Affidamento a Contraente Generale dei "Lavori di ammodernamento del tratto Palermo - Lercara Friddi, lotto funzionale dal km 14,4 (km. 0,0 del Lotto 2) compreso il tratto di raccordo della rotatoria Bolognetta, al km 48,0 (km. 33,6 del Lotto 2 - Svincolo Manganaro incluso) compresi i raccordi con le attuali SS n.189 e SS n.121

- PERIZIA DI VARIANTE N.3 -

ELABORATI GENERALI INQUADRAMENTO GENERALE Relazione d'inquadramento tecnico economico della Variante

RELAZIONE DI INQUADRAMENTO TECNICO-ECONOMICO DELLA VARIANTE

Figura 4 - Profilo longitudinale nuovo Viadotto San Leonardo

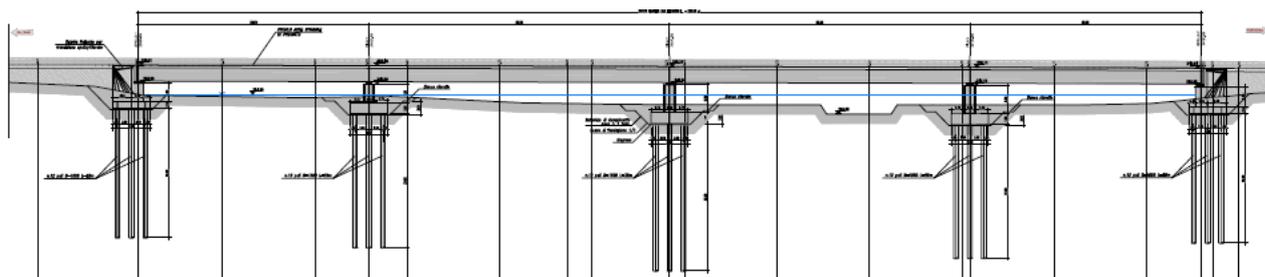
Si riporta di seguito il profilo longitudinale del nuovo viadotto, costituito da un impalcato realizzato in sistema misto acciaio-calcestruzzo di lunghezza totale pari a 231 m poggiato su due spalle laterali e su tre pile centrali, tutte ubicate su fondazioni costituite da plinti su pali di lunghezza variabile tra i 28 e 32 m.

Dato l'interessamento di terreni granulari sabbio-limosi con ghiaia in falda, per garantire la sicurezza delle maestranze durante le operazioni di scavo e di realizzazione delle opere fondali, si prevede l'utilizzo di opere provvisionali quali prescavi e palancolati metallici provvisionali.

Figura 7 - Sezione tipologica con protezione sulla Rampa 1

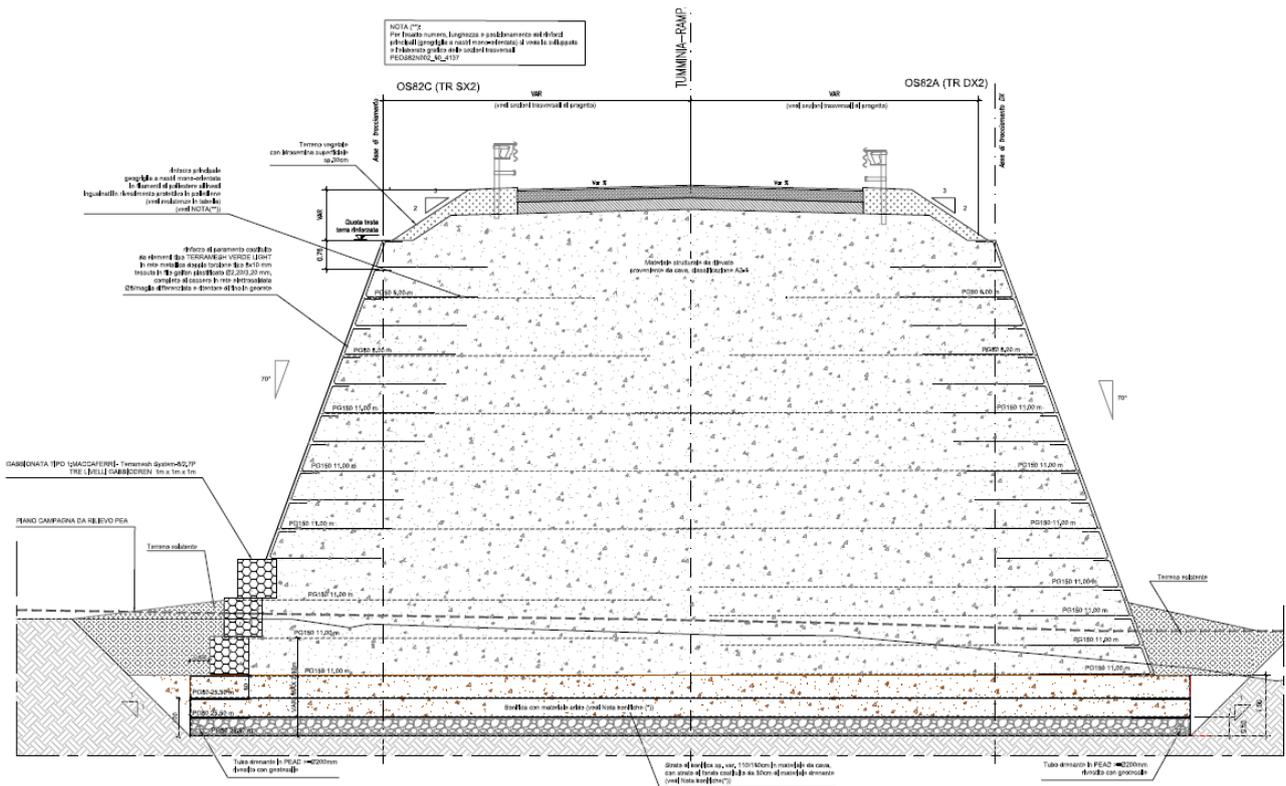
L'intervento in variante n.3 prevede l'inserimento di una protezione alla base del rilevato lato fiume, tra le sezioni 20-SP2 e 22, della Rampa 1. Di seguito si riportano le sezioni tipo di intervento mentre per i dettagli geometrici e costruttivi si rimanda agli specifici elaborati grafici dell'opera in esame.

Figura 8 - Sezione tipologica con protezione sulla VS10

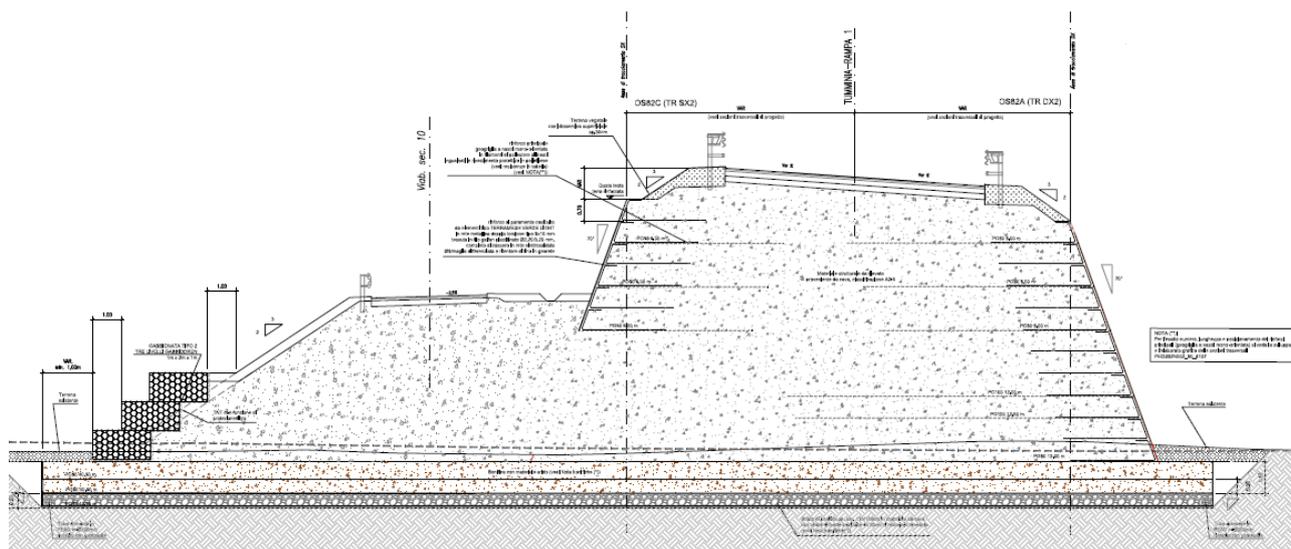
L'intervento in variante n.3 prevede la realizzazione di un rivestimento in gabbioni a protezione della VS10 tra le sezioni 23A e 30A (sez. 50A e sez 43B della VS10). Di seguito si riportano le sezioni tipo di intervento mentre per i dettagli geometrici e costruttivi si rimanda agli specifici elaborati grafici dell'opera in esame.

Figura 9 - Sezione tipologica

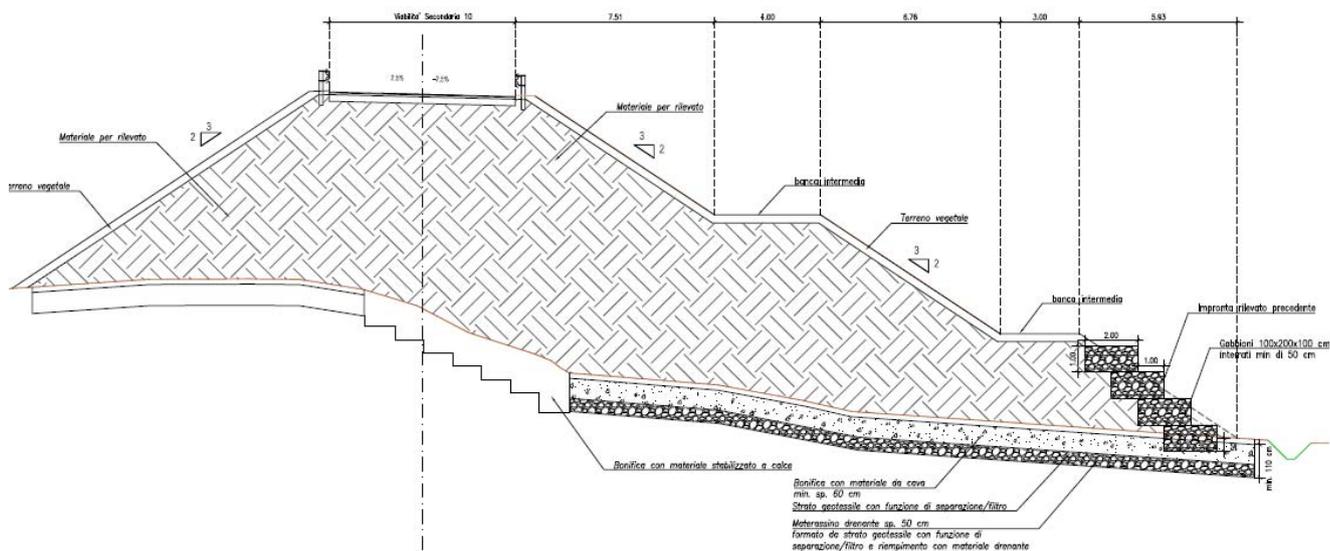
L'intervento in variante prevede la messa in opera di gabbioni metallici di dimensioni 2x1x1 m al piede del rilevato per un'altezza massima di 4.0 m. Nelle figure a seguire si riporta uno stralcio planimetrico ed una sezione tipologica dell'intervento mentre per i dettagli geometrici e costruttivi si rimanda agli specifici elaborati grafici dell'opera in esame.

Figura 10 - Planimetria dell'intervento

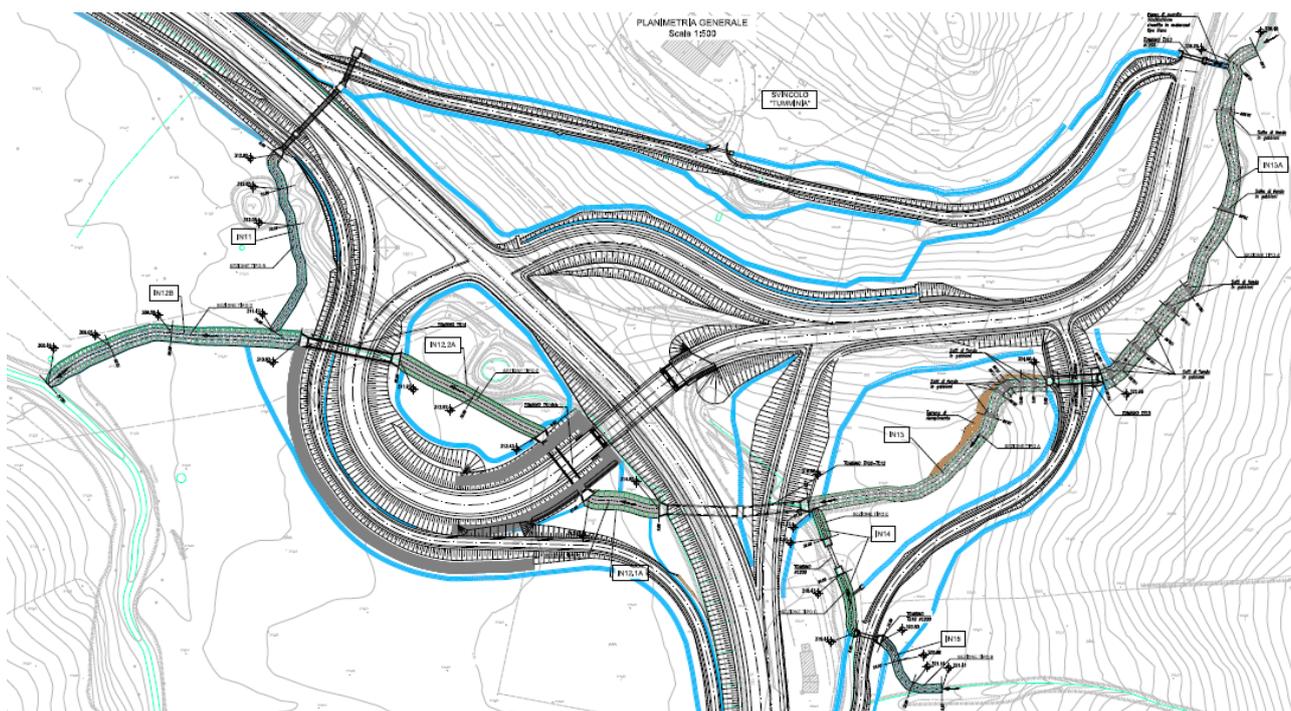
L'intervento previsto in variante, come detto in precedenza, consiste nella modifica di alcuni tratti dell'opera sostituendo principalmente nelle sezioni trapezie di inalveazione i materassi tipo Reno di spessore pari a 0,23 m, che hanno subito i danni maggiori, con gabbioni di spessore pari a 0,5 m. La revisione progettuale attuata, a causa delle nuove portate transitanti, ha reso necessario aumentare il diametro del tombino circolare sotto la strada esistente in coincidenza della IN14 e del tombino subito a monte denominato TS16 (da $\phi 1000$ a $\phi 1200$, utilizzando una tubazione in PEAD). Pertanto è risultato necessario innalzare il manufatto di sbocco del tombino stesso.

Figura 12 - Planimetria generale

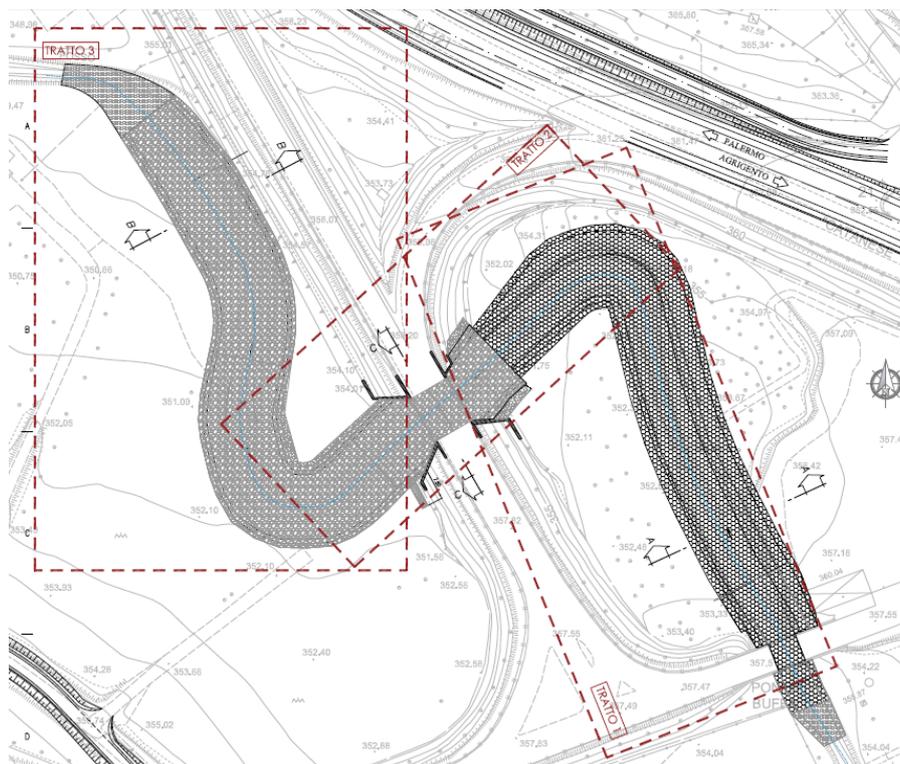
Il progetto di variante propone l'estensione della sistemazione fluviale in oggetto a valle dell'interferenza principale, dal km 4+920 al km 5+240, per circa 150 m. La soluzione progettuale proposta prevede la riprofilatura delle sezioni e la protezione delle stesse con rivestimenti in materassi tipo Reno e gabbioni. Le verifiche sono state eseguite considerando una piena con periodo di ritorno a 300 anni.

Figura 23 - Stralcio di planimetria con gabbionata

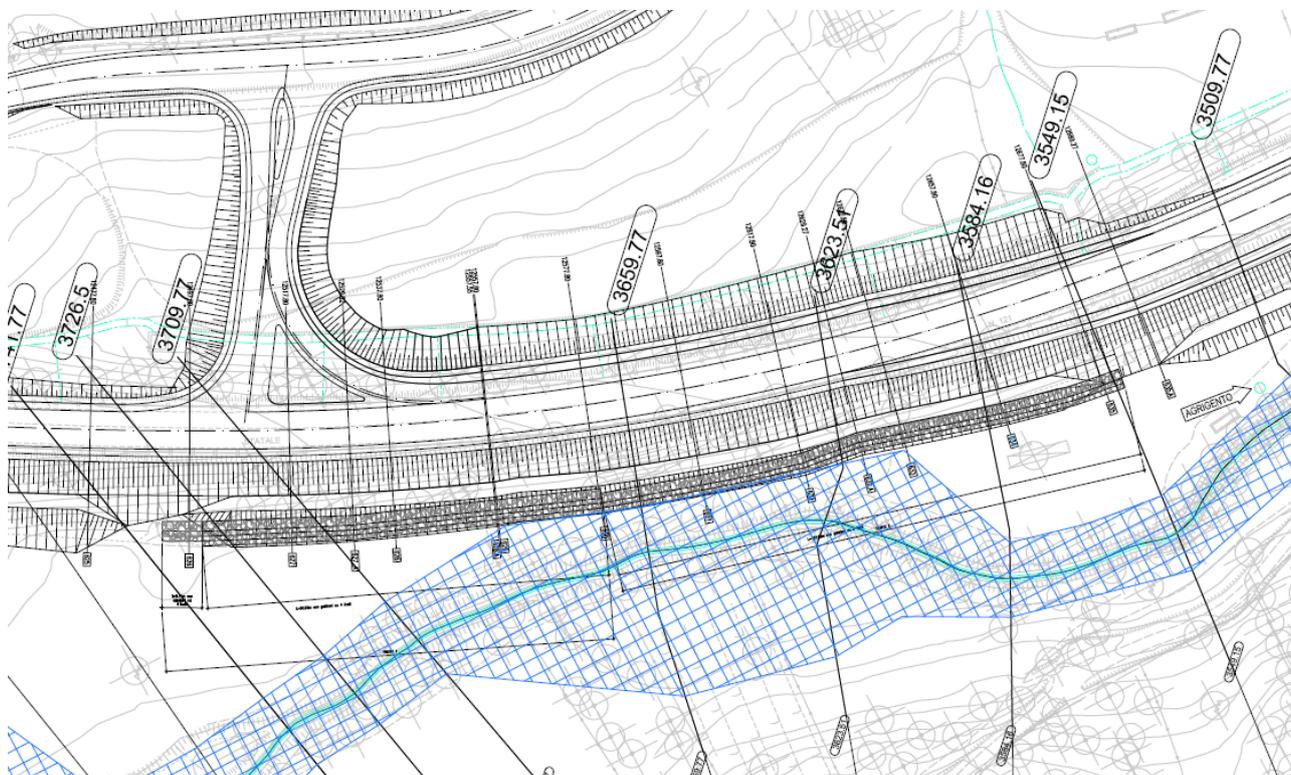
1. Rimozione gabbioni previsti con la P.V.T.1;
2. Verifica dei requisiti di C.S.A. della bonifica prevista con la P.V.T.1; qualora tali requisiti non dovessero essere soddisfatti procedere ad una maggiore bonifica con materiale di cava per step di 50 cm;
3. Realizzazione di gradoni per l'ammorsamento tra il nuovo rilevato ed il rilevato esistente;
4. Realizzazione della nuova gabbionata introducendo un TNT come filtro separatore;
5. Realizzazione del nuovo rilevato.

Figura 29 - Sezione tipologica in scogliera di massi cementati e in gabbioni

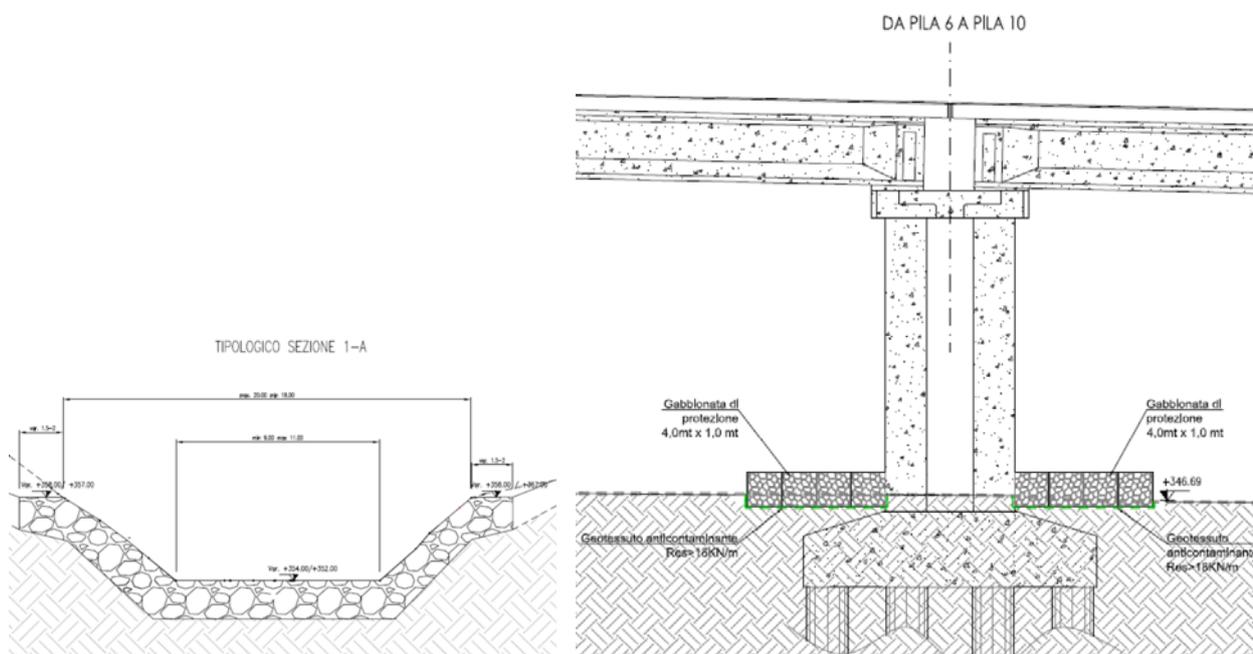
di due soglie in pietrame nel tratto compreso tra le pile 1 e 2, tratto nel quale sono stati osservati i fenomeni di dissesto di maggiore entità.

Figura 39 - Sezione tipologica e particolari dell'intervento

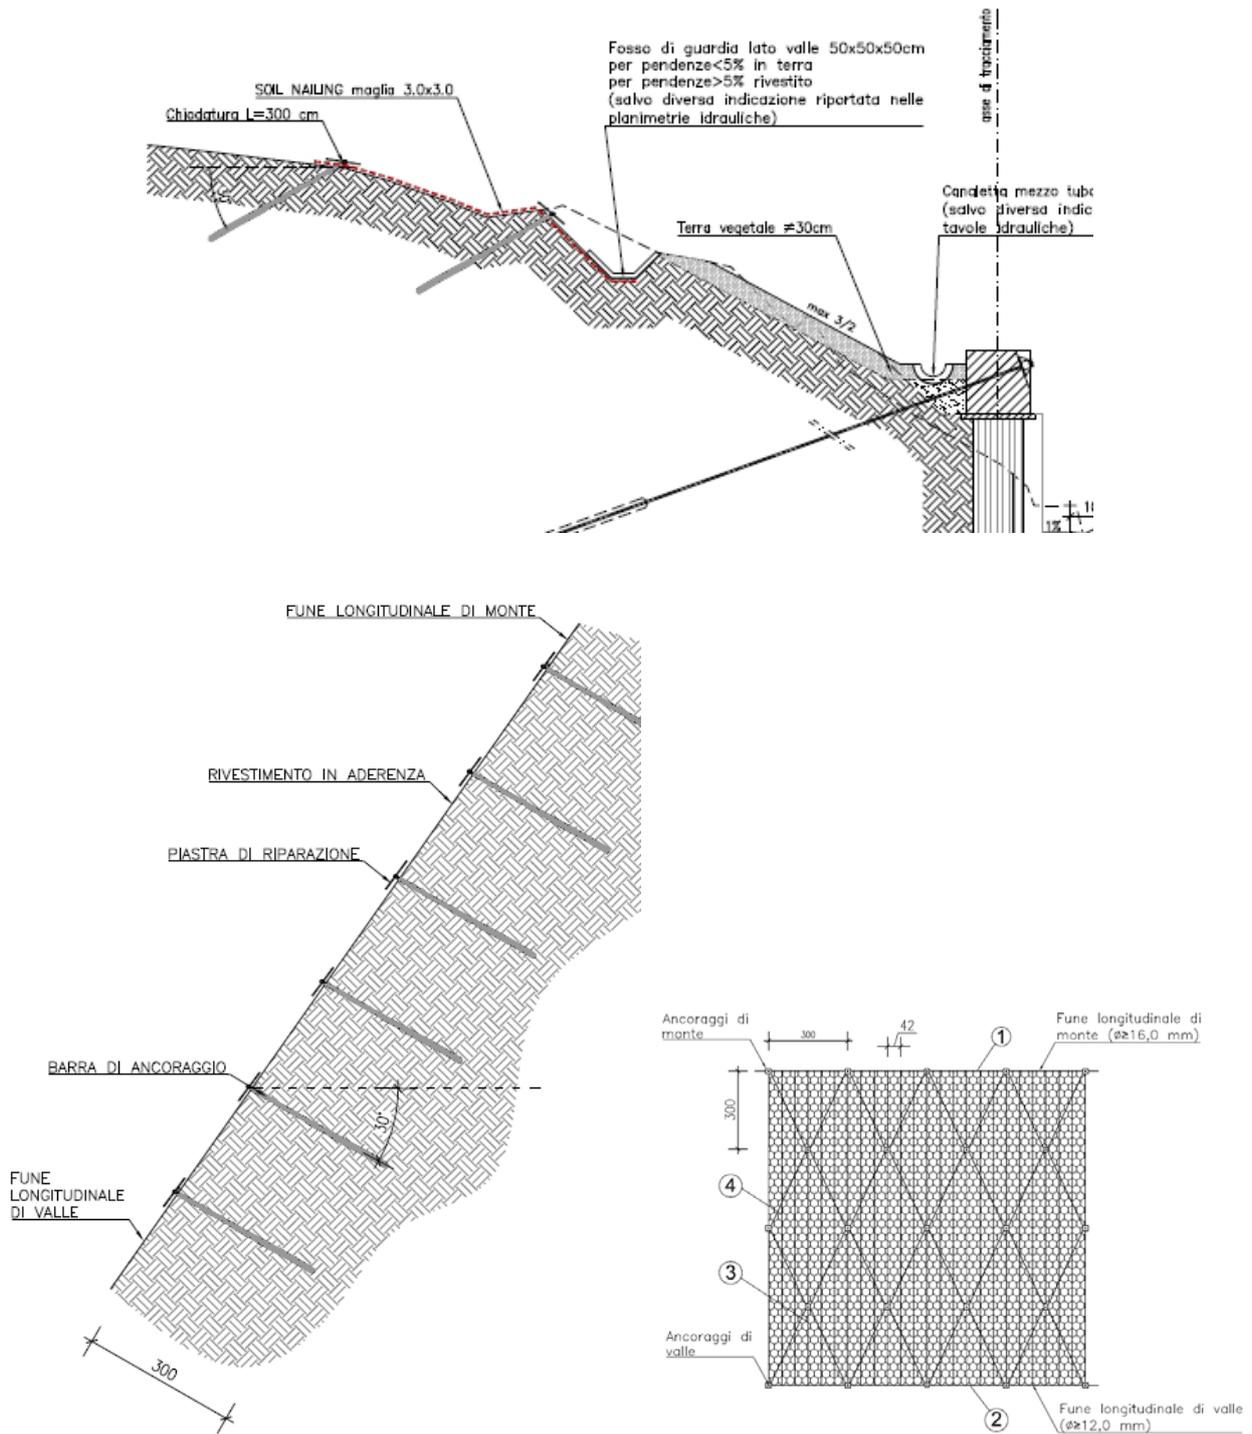
5.2.2 Descrizione sintetica del progetto in variante

Figura 41 - Stralcio planimetria e sezione tipo inalveazione di valle TS26

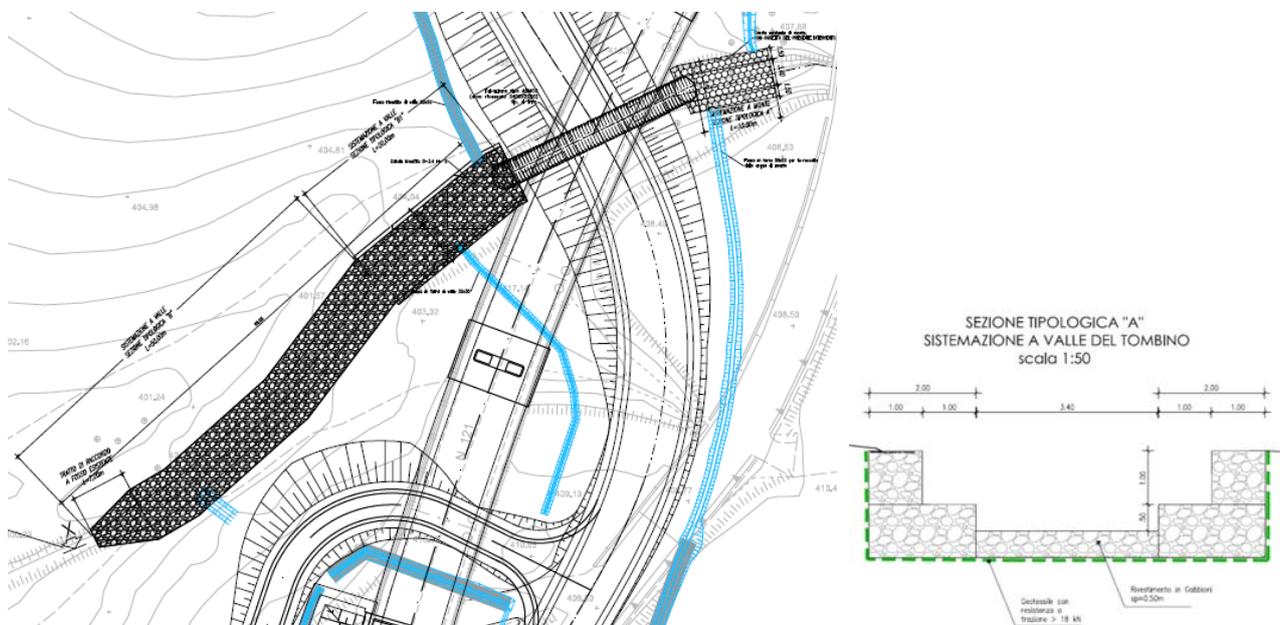
L'intervento di progetto prevede l'adeguamento della sezione idraulica dell'inalveazione di monte e il rivestimento della stessa mediante materassi tipo Reno di spessore pari a 0.3m e il prolungamento inalveazione di valle adeguandone la sezione idraulica e proteggendola mediante rivestimento in gabbioni.
